**L'assetto idrogeologico della Piana Fiorentina in relazione
allo studio di impatto ambientale per la costruzione del
nuovo aeroporto di Firenze**

Marco Bottino

Presidente del Consorzio di Bonifica 3 Medio Valdarno

IPOSTESI 1 - ALZAMENTO A11 5,8 METRI

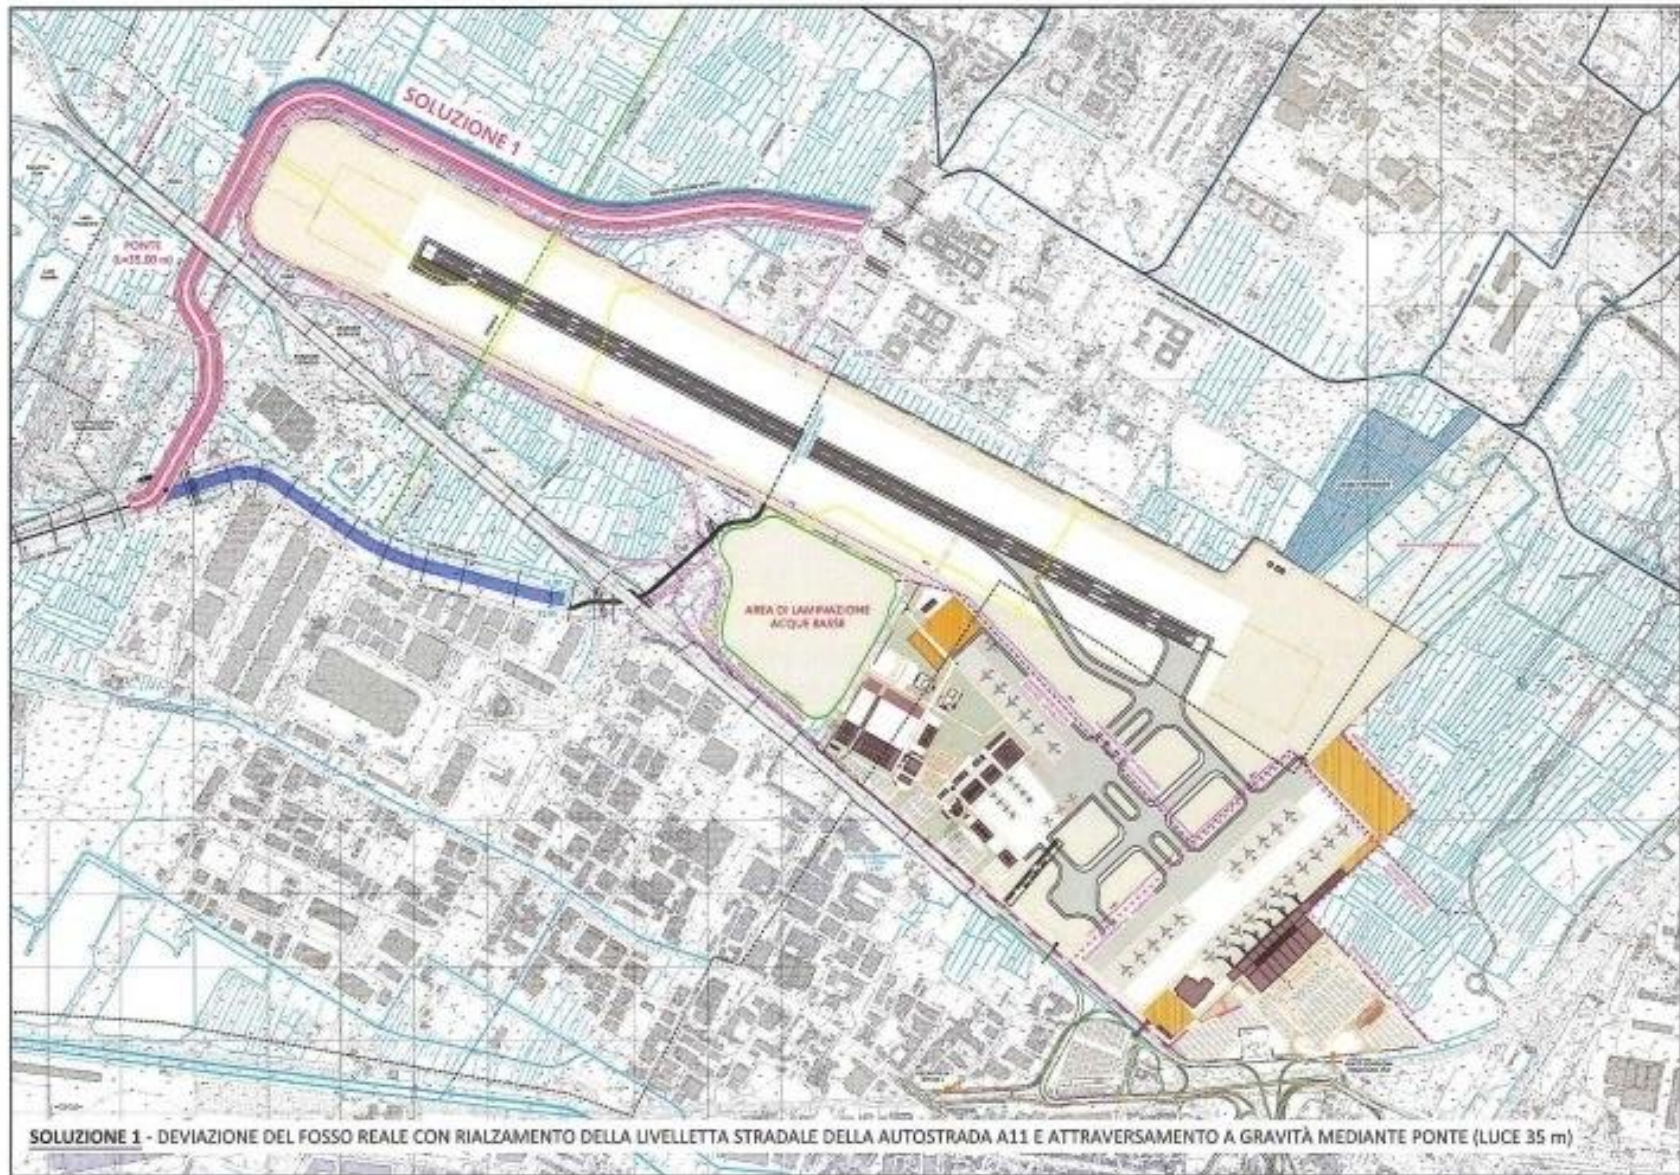
IPOSTESI SCARTATA

Motivazioni:

La soluzione è stata scartata dai progettisti di AdF a seguito dei contatti con i tecnici della Società Autostrade per l'Italia che hanno dichiarato «non fattibile» il proposto sovralzo del piano viario della A11.

IPOSTESI 2 - ATTRAVERSAMENTO PISTA

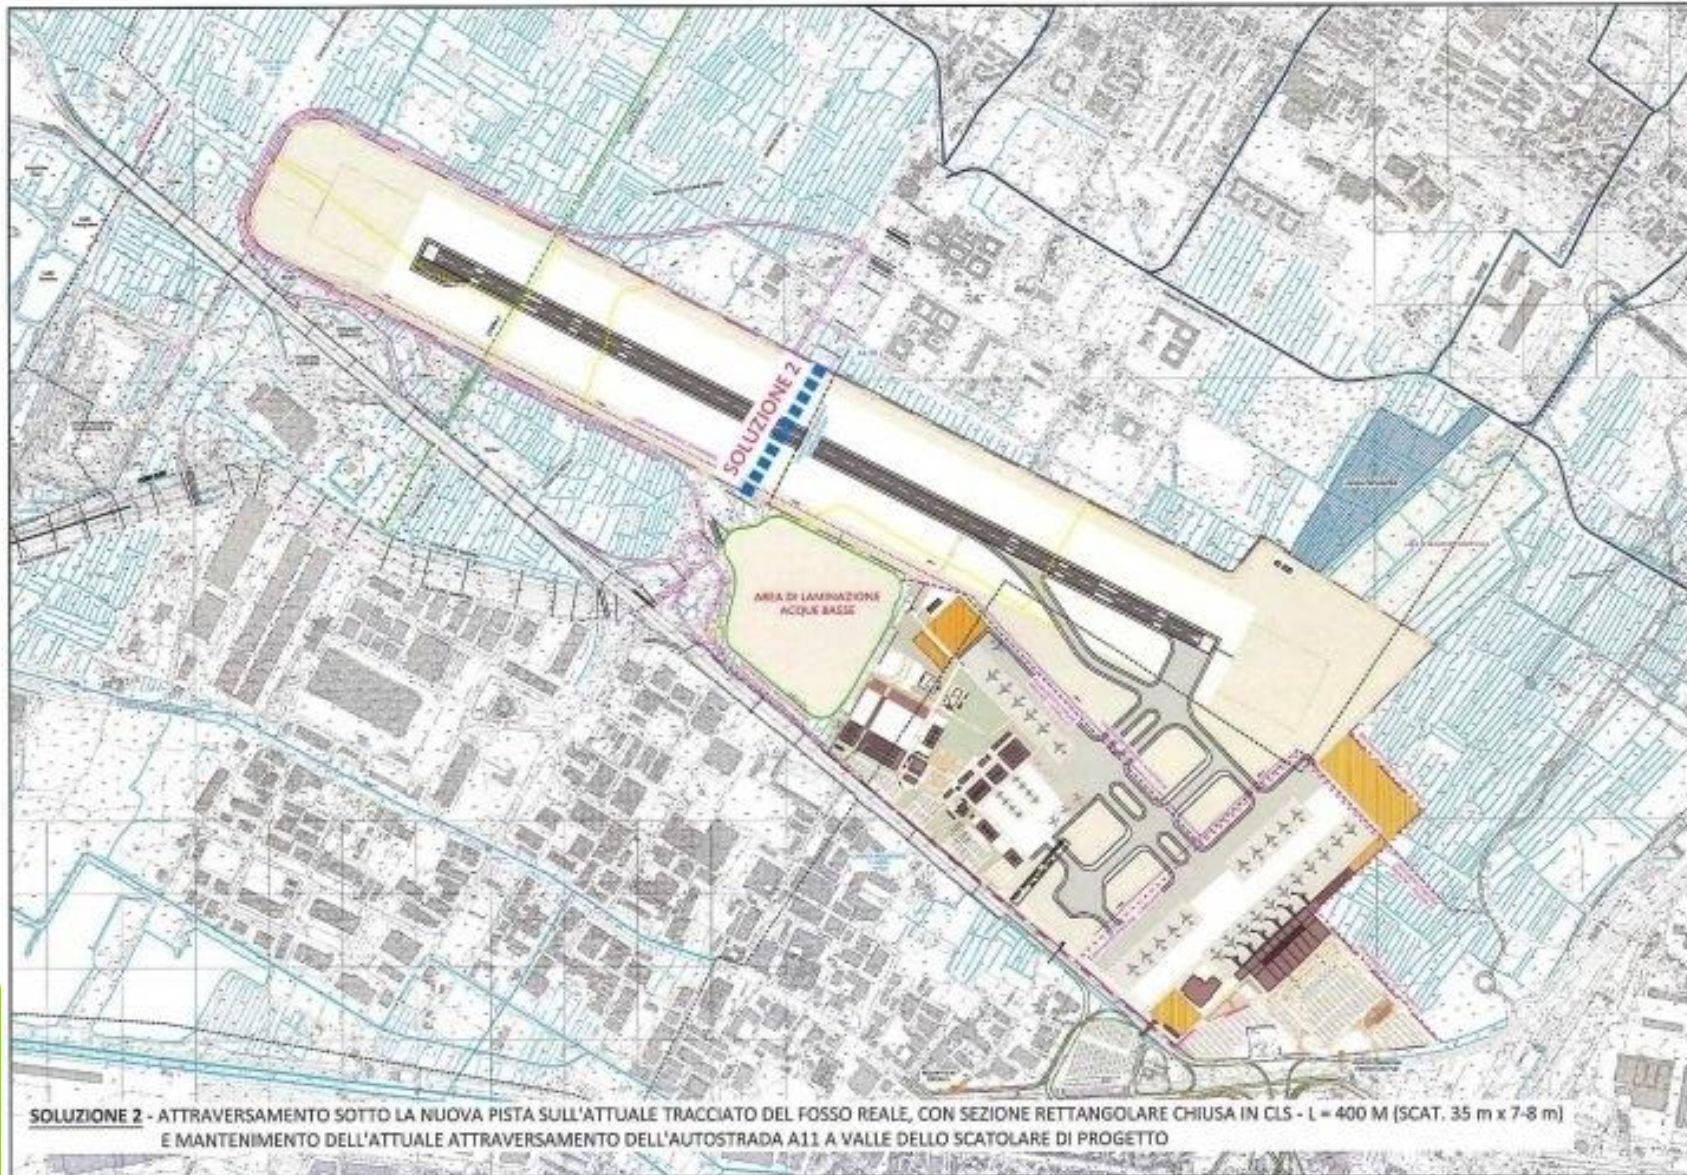
IPOSTESI SCARTATA

Motivazioni:

La soluzione è stata scartata dai tecnici di AdF a causa della difficoltà di realizzare la pista in quota con le arginature del Fosso Reale. E' stato stimato che per la costruzione del rilevato pista e fasce di rispetto sarebbero stati necessari circa 1,5 milioni di mc di terra.

Rimanevano inoltre dubbi sulla fattibilità normativa che vieta i «tombamenti» dei corsi d'acqua.

IPOSTESI 3 - BYPASS PISTA

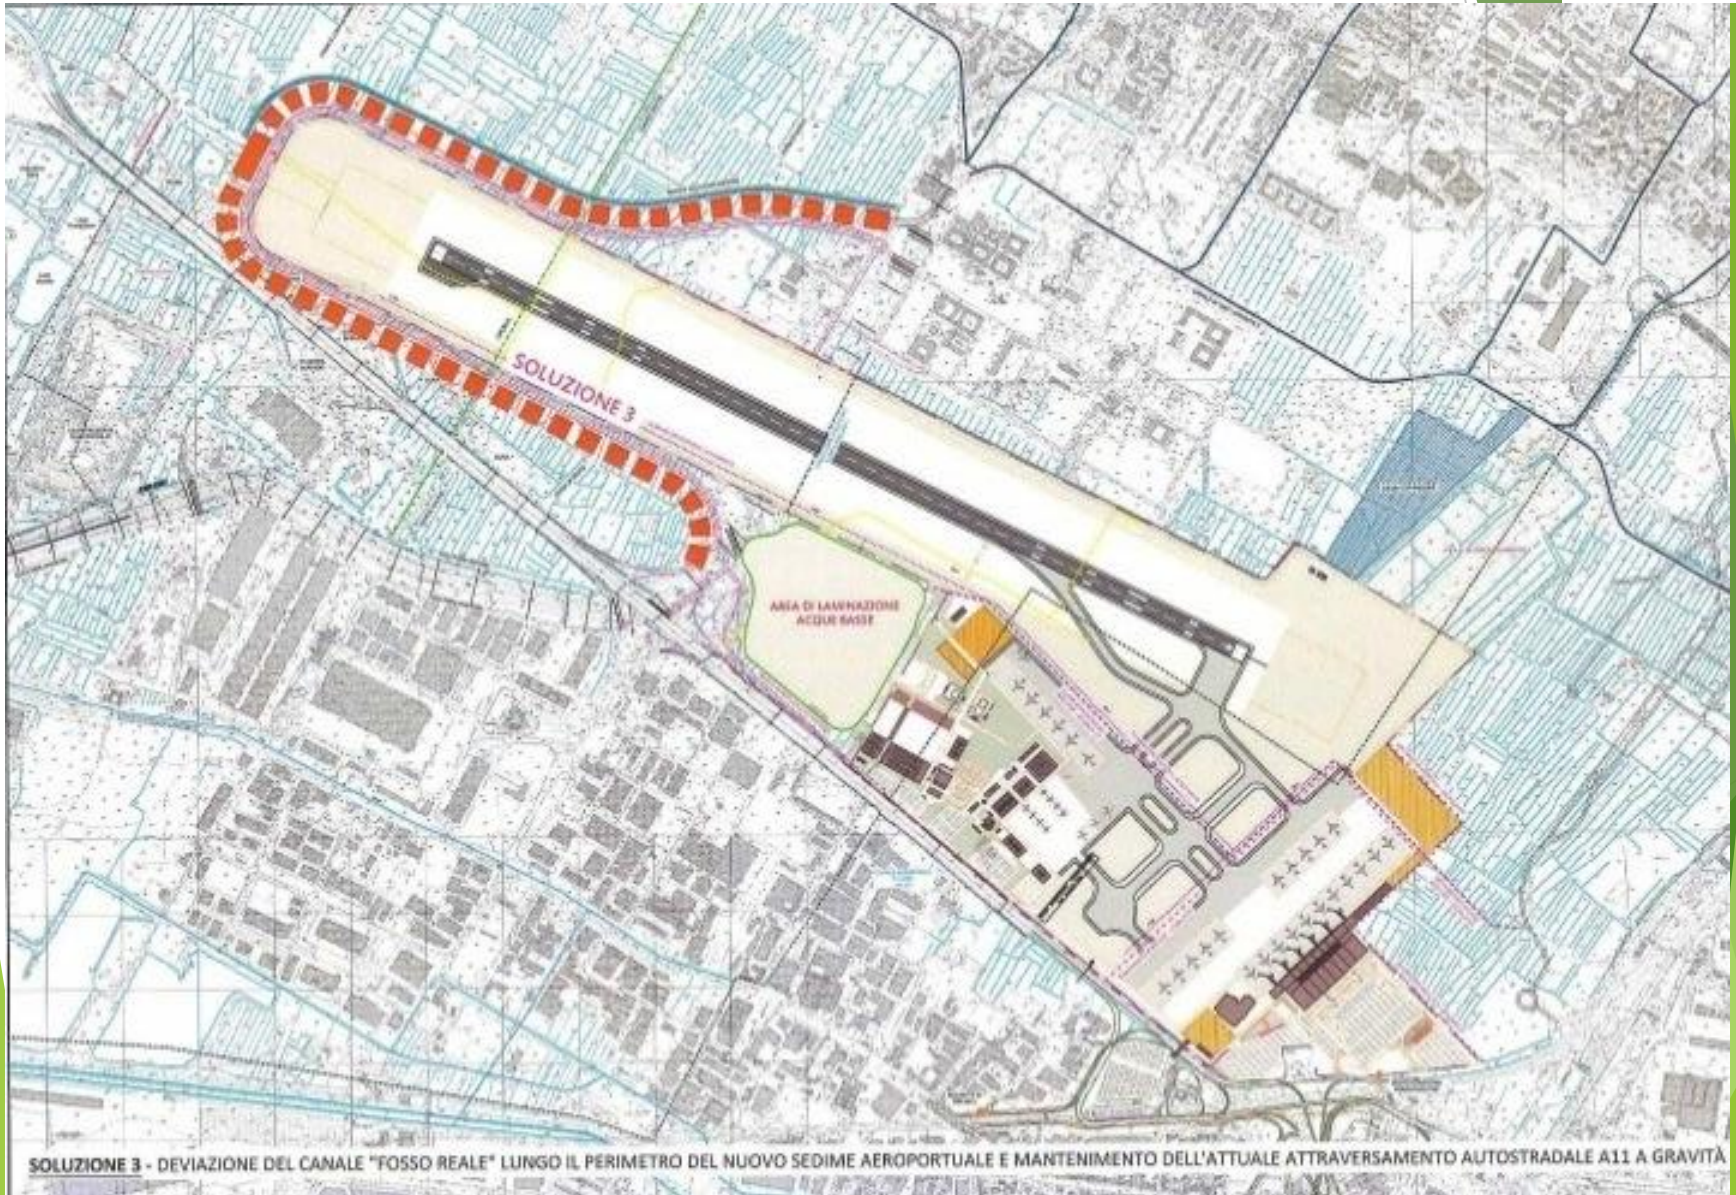
IPOTESI SCARTATA

Motivazioni:

Il by-pass della pista non risulta realizzabile per una questione di pendenza del canale che determinerebbe problemi di portata e trasporto solido.

La lunghezza della deviazione riduce la pendenza così tanto da rendere necessaria una sezione idraulica del canale incompatibile con gli spazi disponibili.

IPOSTESI 4 - BOTTE SIFONE

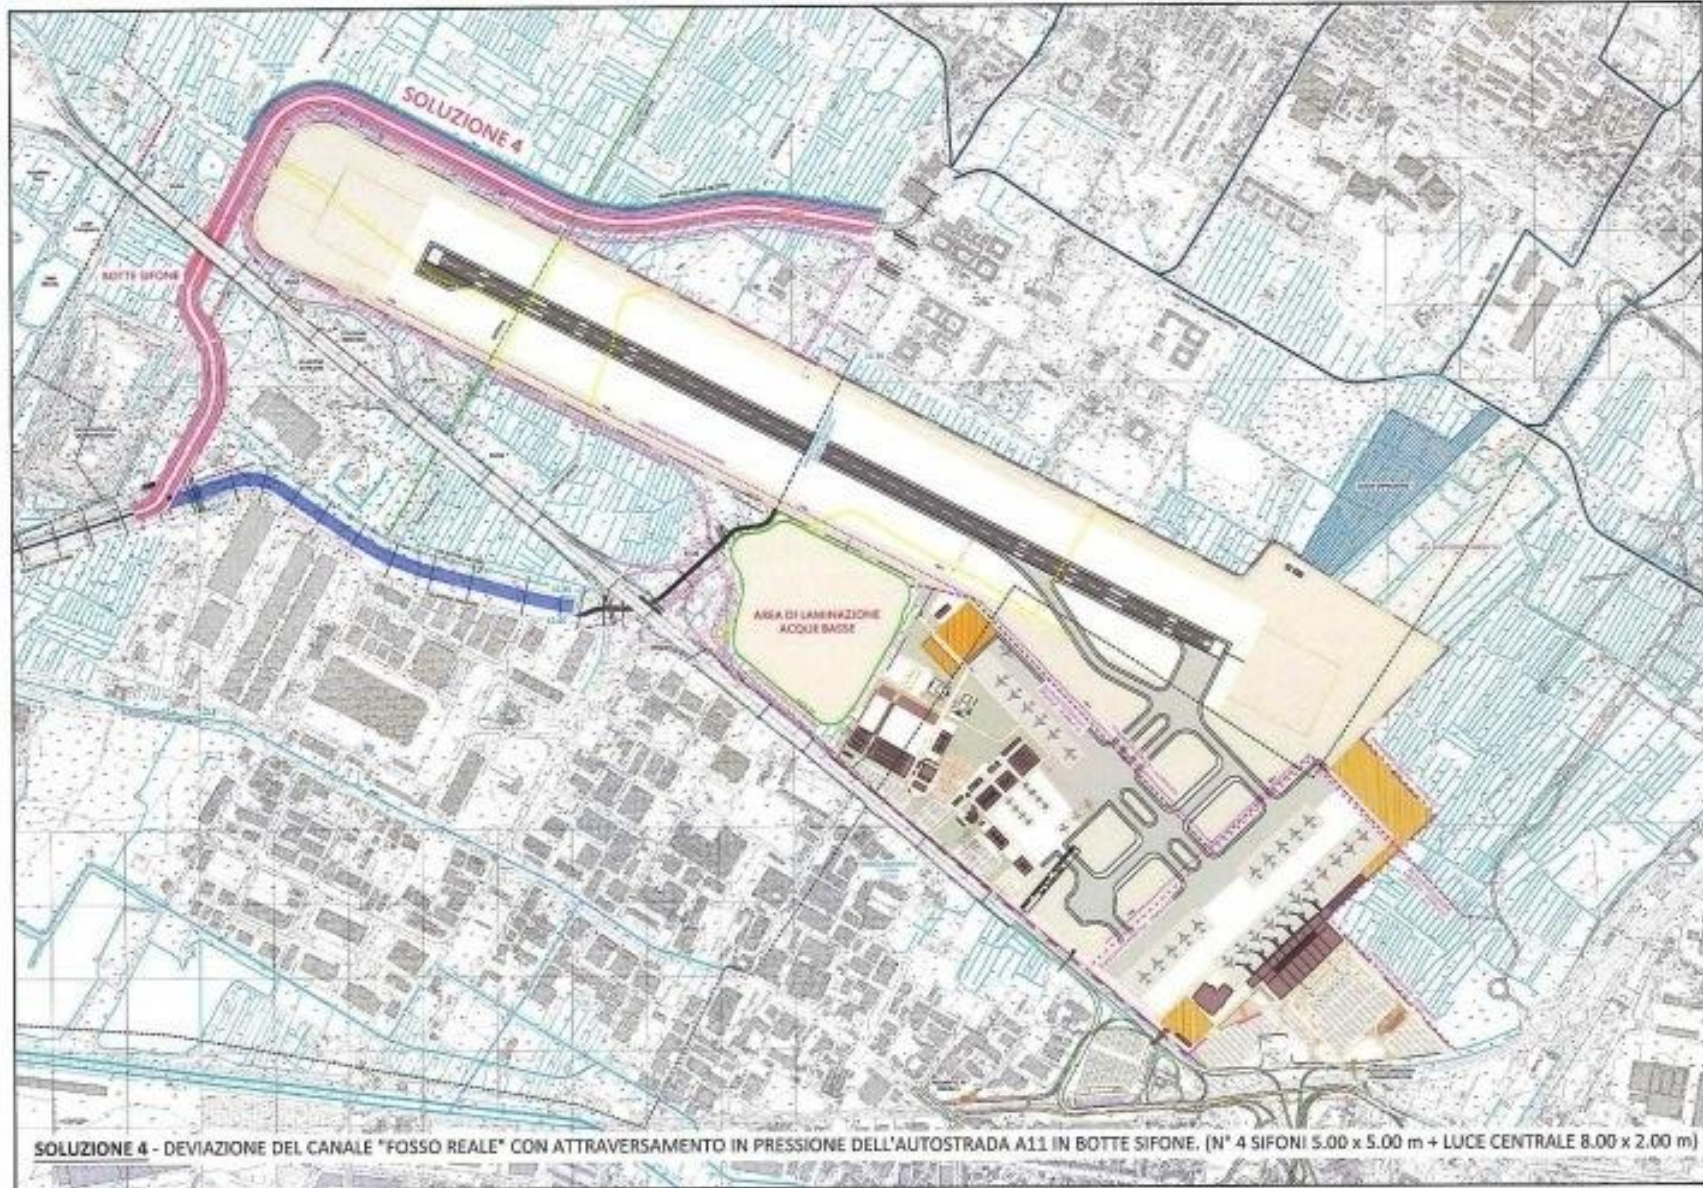
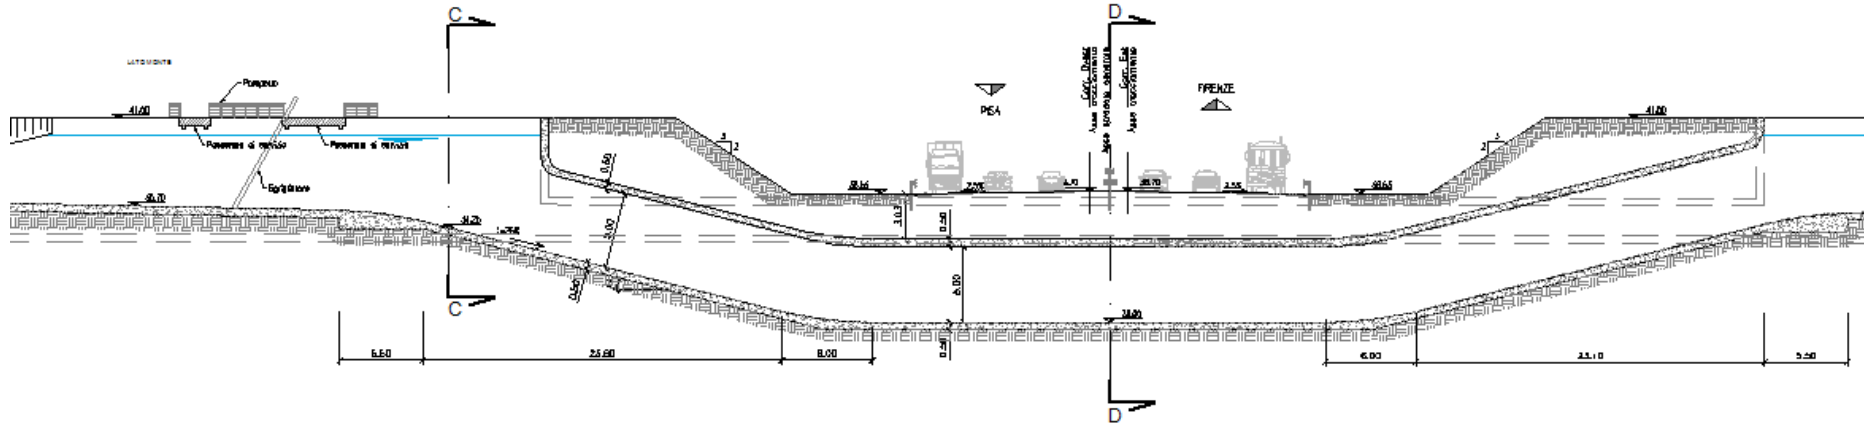
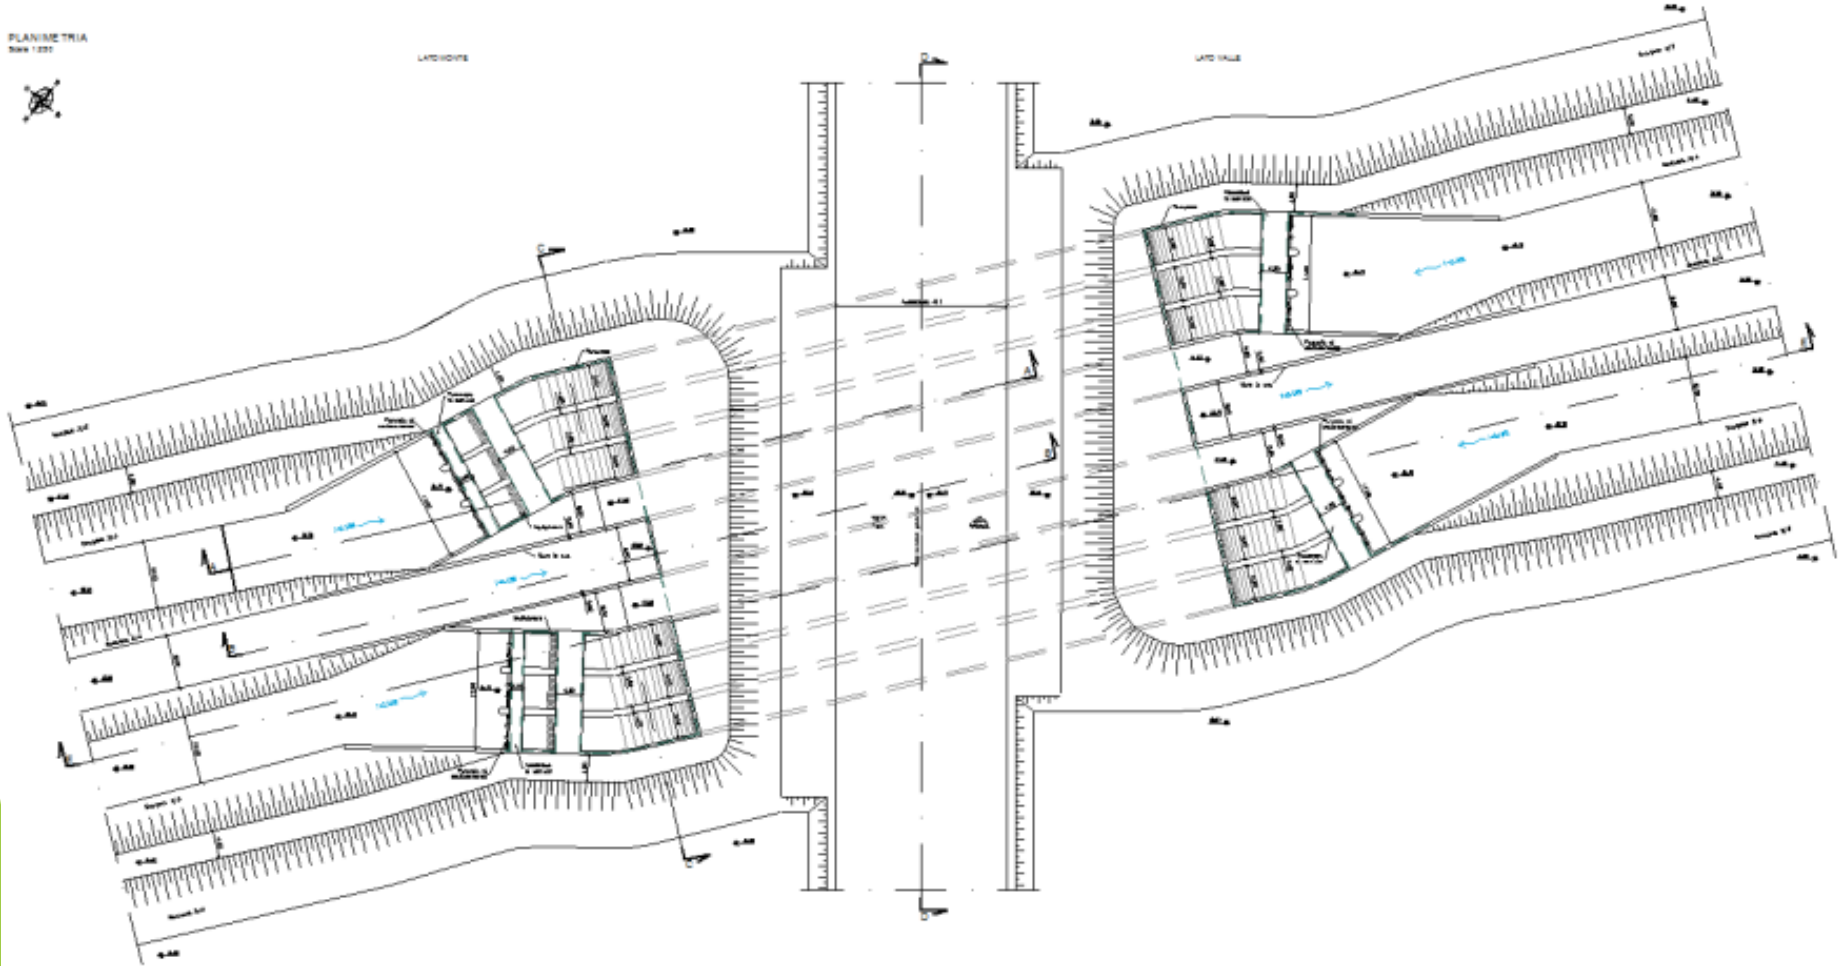
IPOTESI SCARTATA

Motivazioni:

L'ipotesi è stata valutata per non interferire con l'attuale piano viario della A11.

Pone problemi di gestione del materiale flottante e del trasporto solido proveniente dal Fosso Reale oltre che problemi di manutenzione dell'opera.

Può facilmente intasarsi in caso di eventi di piena mettendo a rischio la Piana.
